工程指示 / 要求簡箋(E.I.)

工程指示編號：EI / 10075 / 18

工程名稱：觀塘裕民坊

工程項目：幕牆 橫料頂底位置拖鞋膠(封篤)

1 TYPICAL TRANSOM DETAIL  
6002 CURTAIN WALL

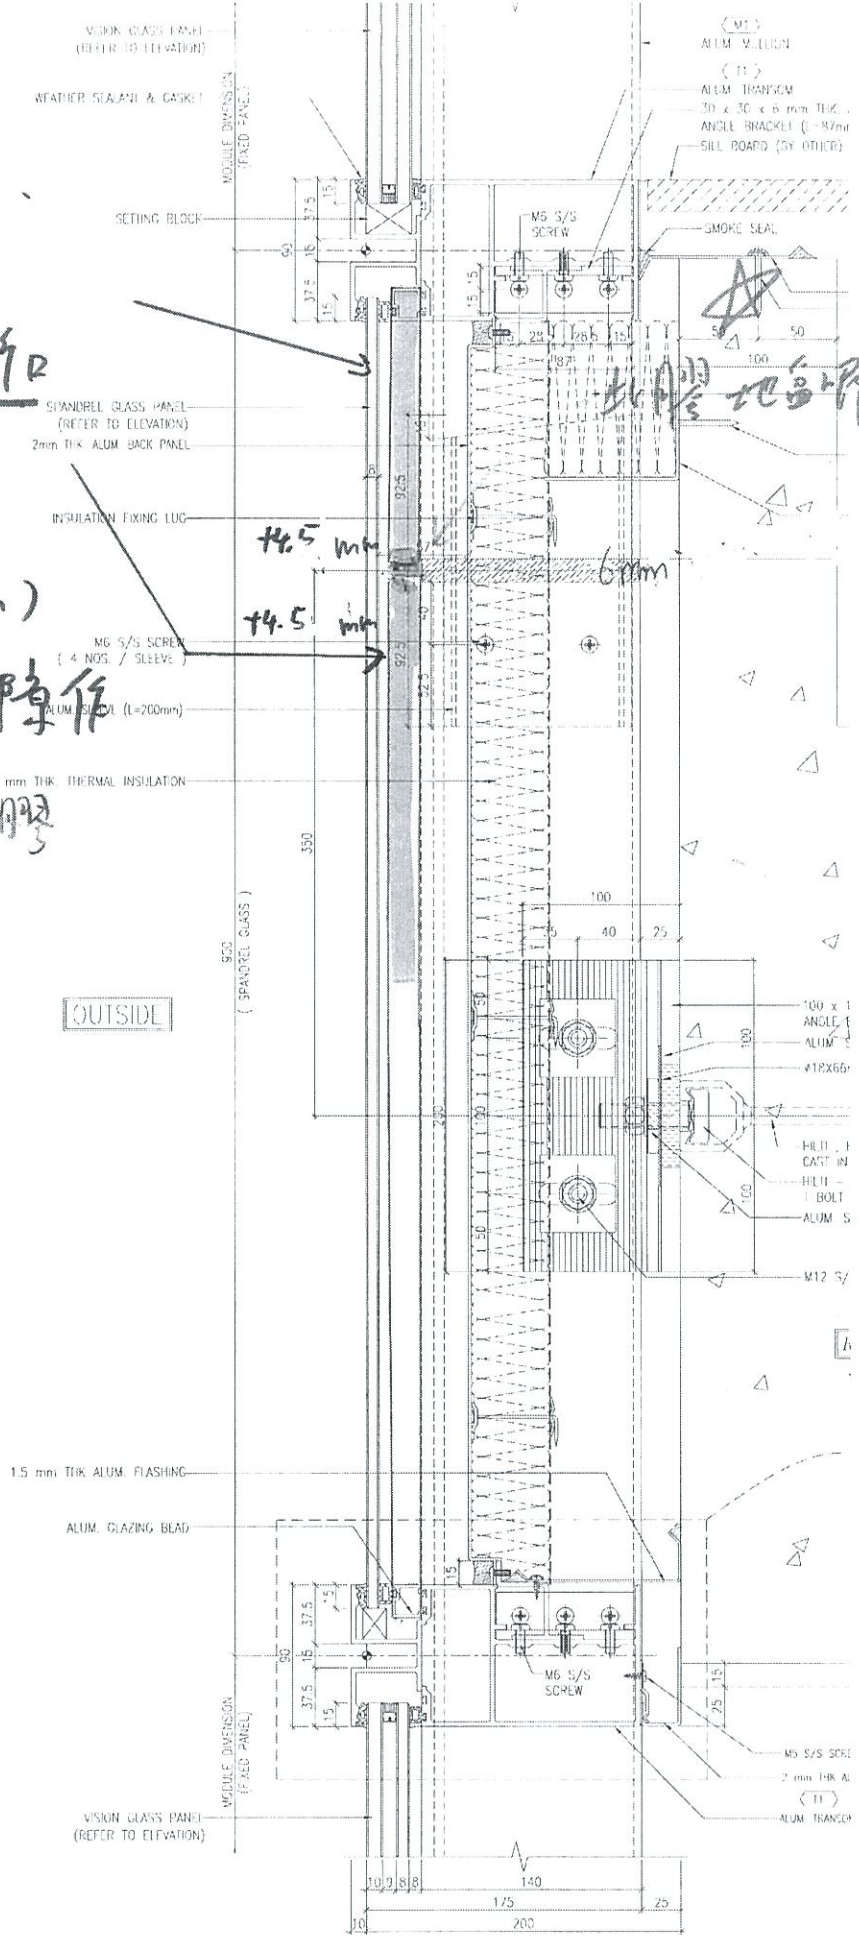
因應 EI10067 玻璃線及副框做法，橫料頂底(玻璃位置)會有個大吼  
避免地盤有手工問題及做漏，現在所有橫料需加上拖鞋膠作封篤用  
永林: 請留意附件圖示，提供加工圖及數量，同時拆圖請留意加上此膠  
謝謝！

跟料斷口  
不是通長

(上下長度  
各+4.5 mm)

必須留有 6mm 隙作

此膠地盤膠

3 TYPICAL MULLION DETAIL  
5003 CURTAIN WALL

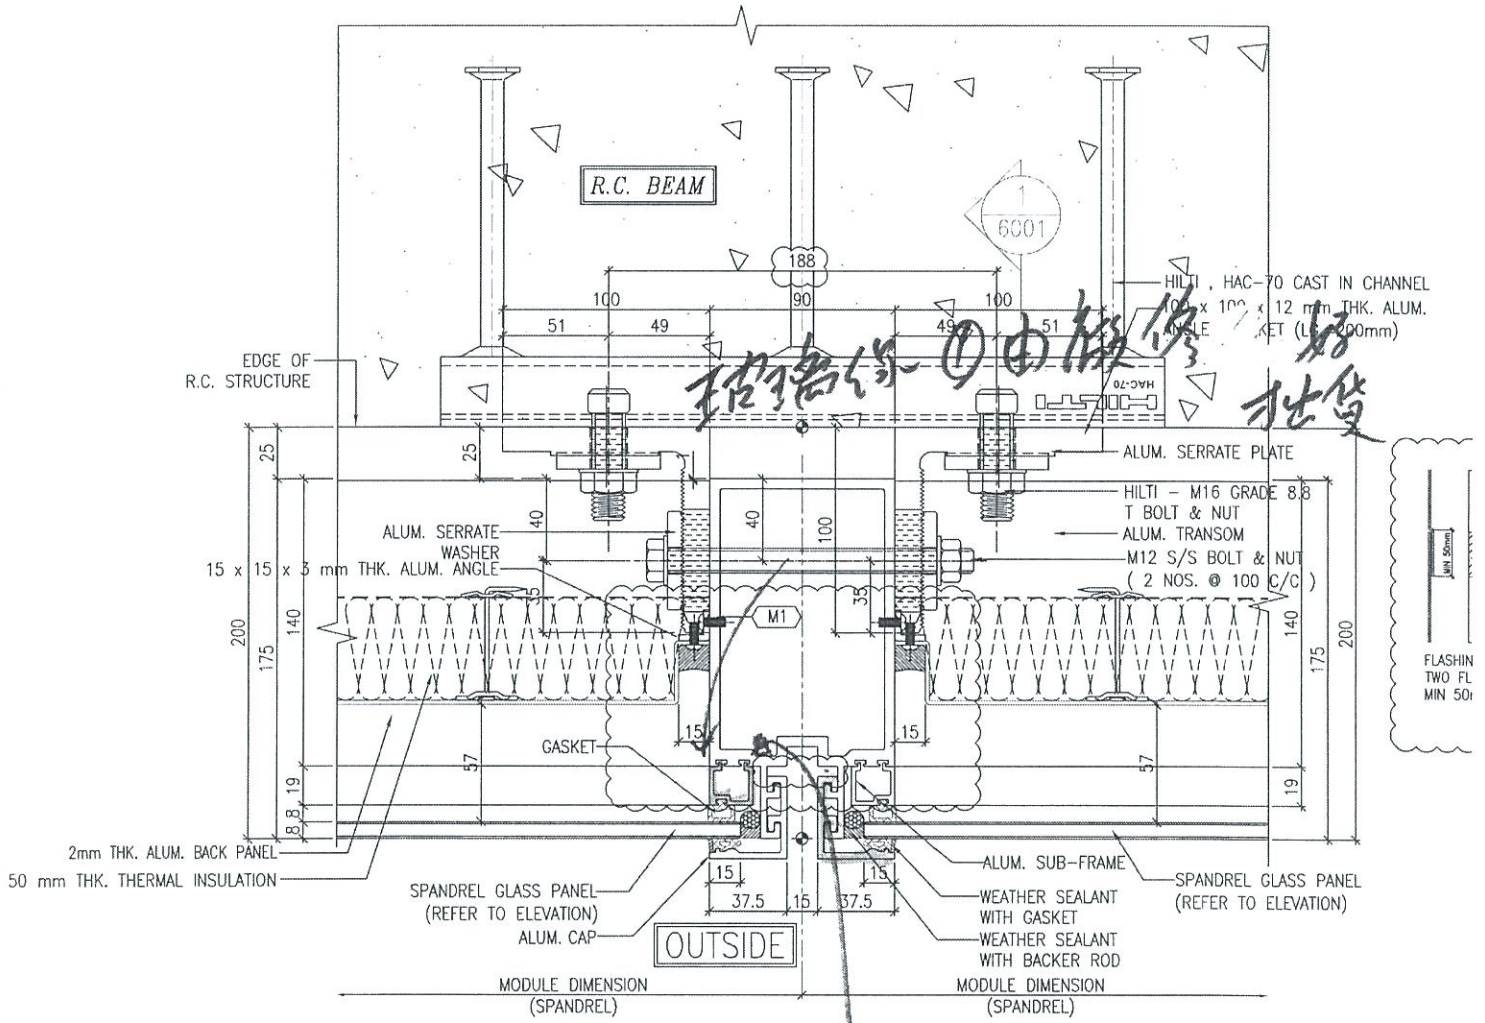
玻璃綠店 由檳城 批發

此項注滿膠花  
玻璃綠店

檯面: 全窗請留意

外架: 請加工圖

物料: 詳明
